更换电子液压转向辅助泵JER185

在换装前应检查插塞式连接

图1: JER185

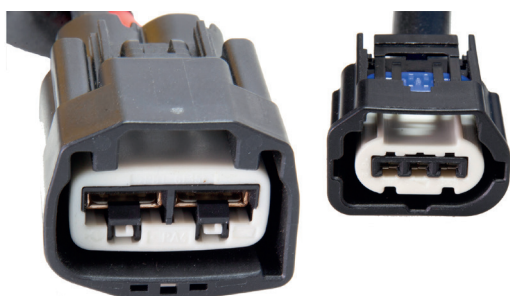
由于汽车制造商方面更改了插拔式连接，必要时在更换转向辅助泵JER185（参见图1）应安装新的导线束。
